# Opinión Técnica de la modificación del Anexo 1 del Título de la Asignación

## A-0141-M-Campo Gaucho

Diciembre 2022

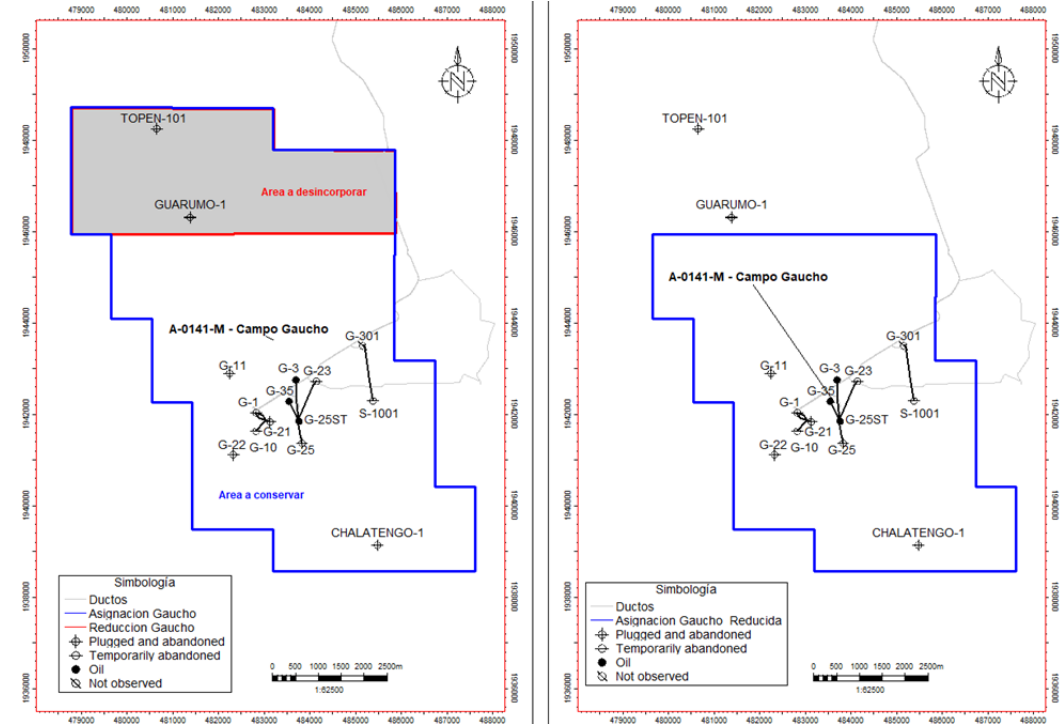
1. Ceder un Área de 16.90 Km<sup>2</sup> de la Asignación A-0141-M-Campo Gaucho a la Asignación AE-0145-M-COMALCALCO a la profundidad de Cretácico Superior y Medio.
2. En caso de adicionar el área solicitada, se deberá modificar el Anexo 1 en el apartado de restricciones de la AE-0145-M-COMALCALCO.

A-0141-M-Campo Gaucho	KM-KS
A-0141-M-Campo Gaucho	60.36 km <sup>2</sup>
AE-0145-M-COMALCALCO	Restringe Actividad Exploratoria en KM-KS

A-0141-M-Campo Gaucho	KM-KS
A-0141-M-Campo Gaucho	43.36 km <sup>2</sup>
AE-0145-M-COMALCALCO	Actividad Exploratoria en KM-KS

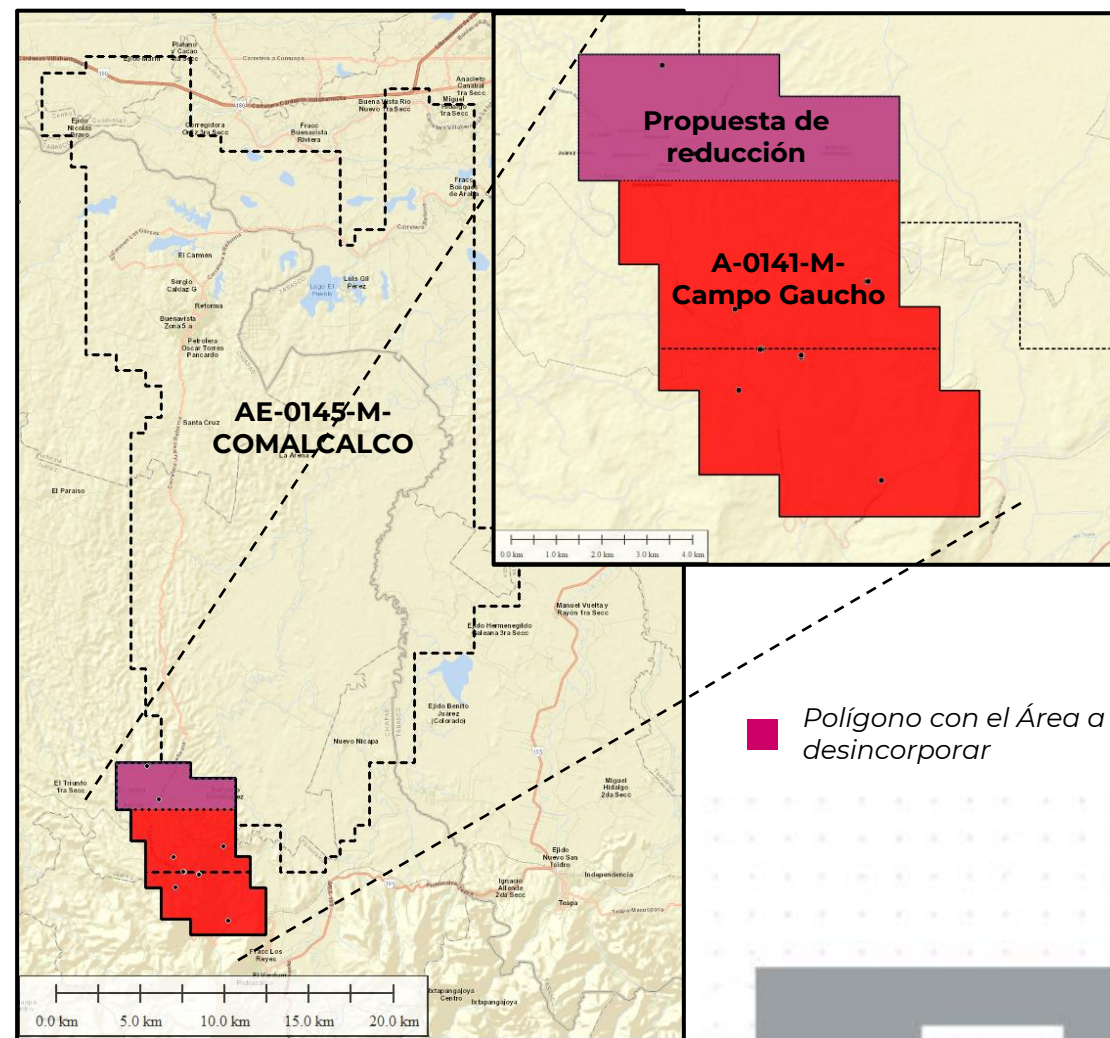
- Con base en la información remitida por la SENER, la propuesta de Modificación al Anexo 1 del Título de la Asignación A-0141-M-Campo Gaucho resulta técnicamente viable.
- Los pozos a perforar, así como la infraestructura actual quedan contenidos en el nuevo polígono propuesto de la Asignación A-0141-M-Campo Gaucho.
- El Operador deberá presentar la Modificación del Plan de Desarrollo para la Extracción.
- La Asignación Exploratoria AE-0145-M-COMALCALCO no tiene afectación en su Plan y deberá modificar el Anexo 1 en el apartado de restricciones.

Derivado del análisis presentado, se propone al Órgano de Gobierno emitir **opinión técnica favorable** respecto de la **modificación del Anexo 1 Ubicación y Área** del Título de la Asignación A-0141-M-Campo Gaucho.
